**AVIS RELATIF À LA PROTECTION
CONTRE LES EVENTUELS EFFETS NOCIFS ET NUISANCES
PROVOQUÉS PAR LES RAYONNEMENTS NON IONISANTS
GÉNÉRÉS PAR DES ANTENNES ÉMETTRICES STATIONNAIRES**

Commune : LIEGE - Exploitant : TELENET GROUP

Référence exploitant : LG2066E

Rapport n° 4269 / 2023

Figure 2 : Vue en plan des installations d'antennes dans un rayon de 300 mètres autour de l'installation faisant l'objet de la demande d'avis

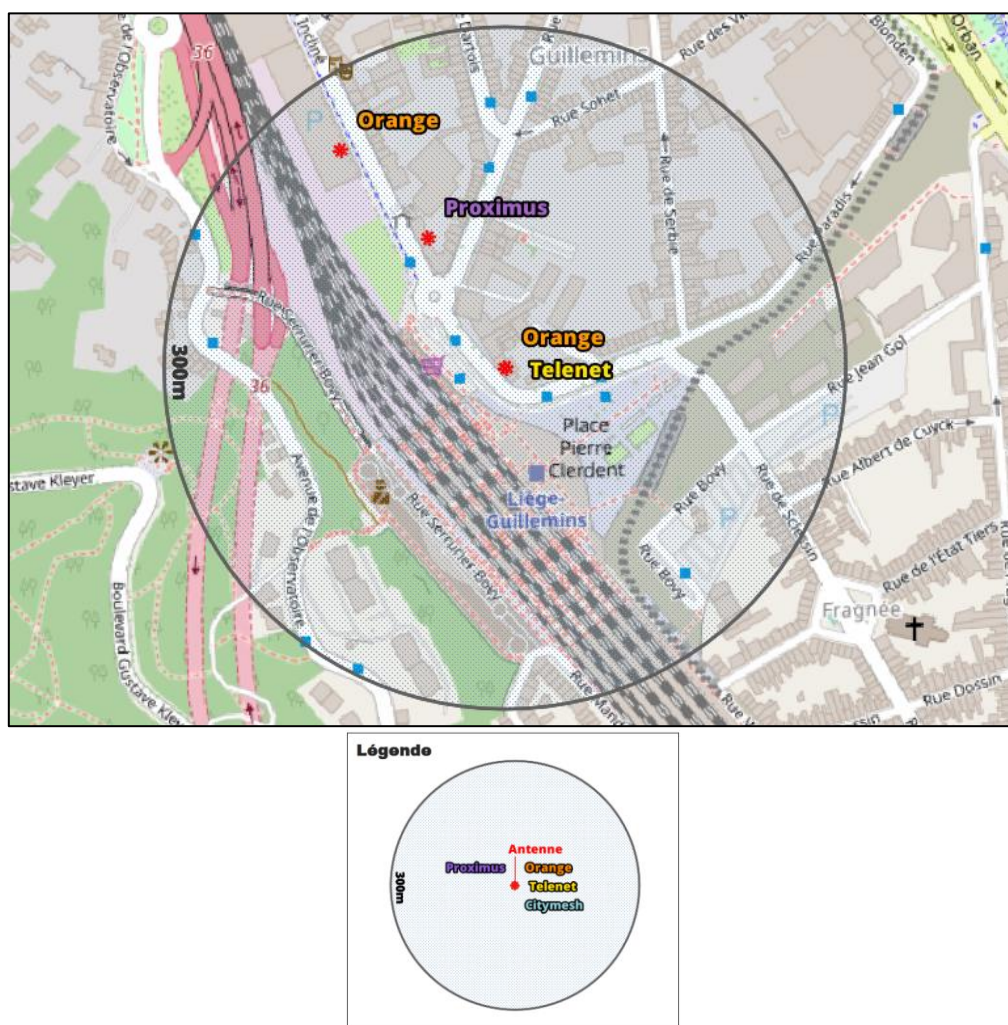
Le plan en projection verticale de la figure 2 indique la localisation des antennes actives éventuelles visées par le décret et situées dans un rayon de 300 mètres autour de l'installation référencée dans le paragraphe 2. Les données de localisation de ces antennes et les avis correspondant sont accessibles via le cadastre en ligne des antennes émettrices stationnaires⁶.

Compte tenu du nombre d'installations localisées dans la figure 2, il apparaît que l'intensité du rayonnement électromagnétique généré, dans les lieux de séjour situés à proximité de l'installation référencée dans le paragraphe 2, par l'ensemble des antennes émettrices stationnaires de l'ensemble des exploitants du même site d'antennes émettrices stationnaires respecte la limite fixée à l'article 4, § 2 du décret.
